改善箇所説明図

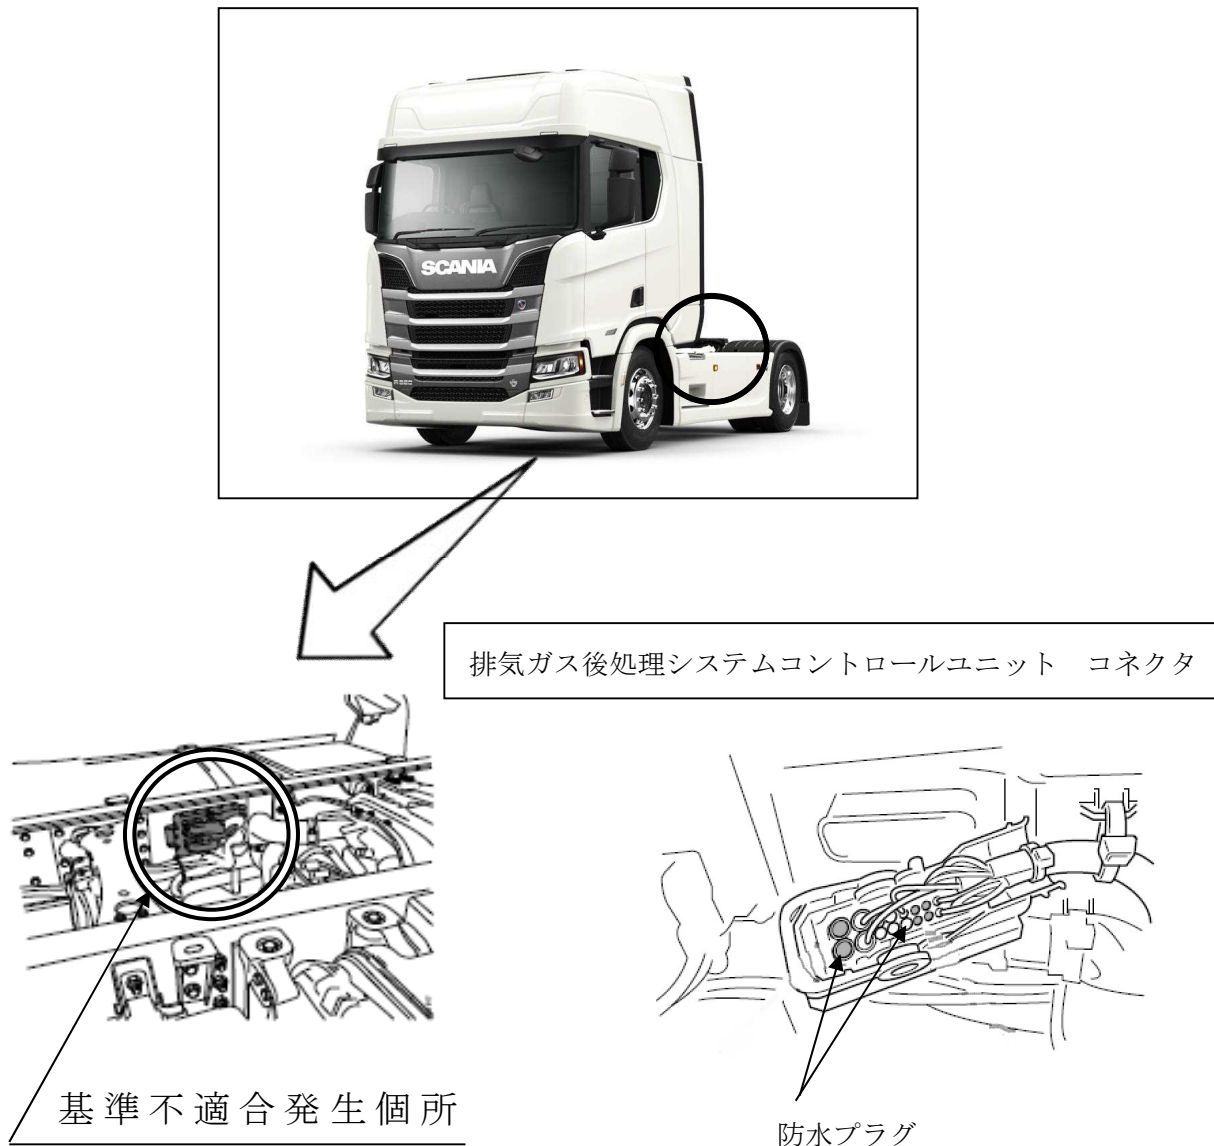
排気ガス後処理システムを制御するコントロールユニットのコネクタに防水プラグが取付けられていないものがある。このため雨水等の侵入によりコントロールユニットの端子が腐食し、最悪の場合、電氣的機能が損なわれ排ガス後処理システムを適正に機能させることができず、警告灯が点灯し、エンジンのトルク制限機能が働くおそれがある。

全車両、当該コネクタを点検し、防水プラグが取付けられていない場合には取り付ける。

識別：排気ガス後処理システムコントロールユニットのコネクタに白色ペイントを塗布する。
